GTL/DZM/1545/2026

Wybór Wykonawcy zadania pn.: „Budowa punktów ładowania pojazdów elektrycznych i punktów do zasilania statków powietrznych energią z sieci (400Hz) wraz z infrastrukturą towarzyszącą” w formule projektu i buduj nr sprawy U/1/DE/2026.

Zamawiający – Górnośląskie Towarzystwo Lotnicze S.A. na podstawie art. 135 ust. 2, art. 137 ust. 1, art. 90 ust 1 ustawy z dnia 11 września 2019 r. Prawo zamówień publicznych (Dz.U. 2024 1320 ze zm.– dalej: ustawa PZP), udziela wyjaśnień, zmienia treść SWZ oraz ogłoszenie o zamówieniu:

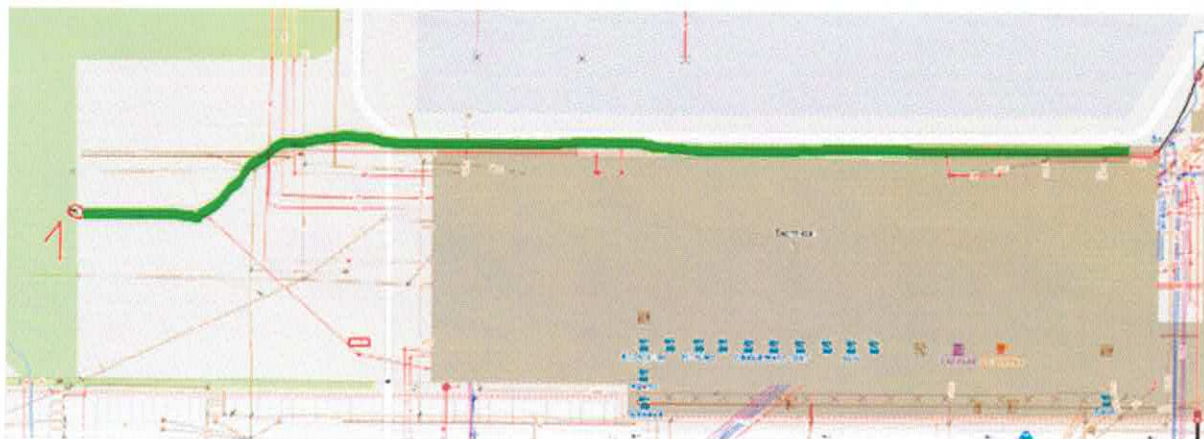
Prosimy o informację czy istniejąca kanalizacja zaznaczona na rysunku jest drożna i posiada rezerwę wolnych rur (prosimy o podanie ilości i przekroju) oraz informację, czy przebiega ona wzdłuż terminalu C w obrębie istniejących masztów oświetleniowych a tym samym czy istnieje techniczna możliwość wprowadzenia kabli w kanalizację w zaznaczonym punkcie (1) i dostanie się przy jej pomocy aż do rejonu przy ostatnim maszcie, celem zasilania ładowarek mobilnych 400 Hz łącznie ze stanowiskiem 24.

Zamawiający informuje, że ilość wolnych rur we wskazanej kanalizacji została określona w odpowiedzi nr 134. Wskazany na rysunku przebieg tras kablowych obejmuje dwie różne, odrębne kanalizacje. Ułożenie w ten sposób linii kablowych zasilających urządzenia GPU dla stanowisk 24-29 nie jest możliwe.

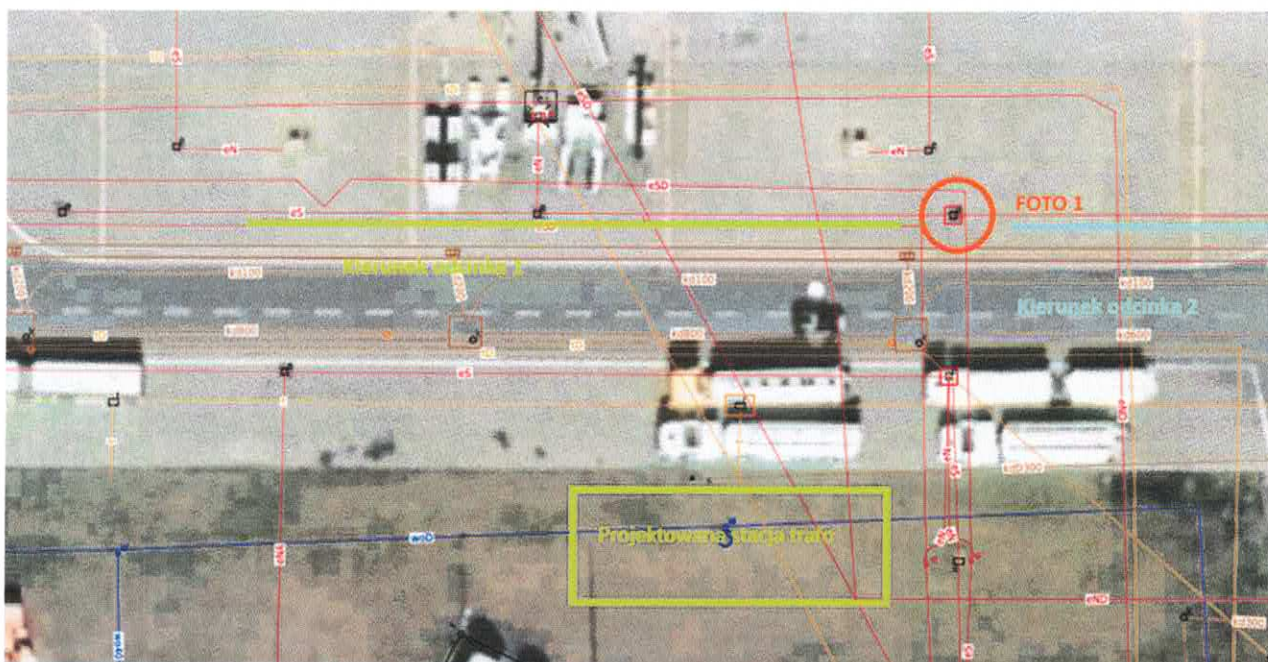
Prosimy informację, czy Zamawiający dysponuje rezerwą wolnych rur (prosimy o podanie ilości i przekroju) na odcinku zaznaczonej kanalizacji od stanowiska numer 9 w kierunku stanowiska numer 15, oraz na odcinku od stanowiska numer 9 w kierunku stanowiska numer 94.

Prosimy o udostępnienie kilku fotografii (w szczególności wnętrza studni przy stanowisku numer 9, 94 i 15). Ponadto, prosimy o potwierdzenie, że zaznaczona kanalizacja jest kanalizacją energetyczną, a nie oświetlenia nawigacyjnego.

Zgodnie z odpowiedzią nr 134.
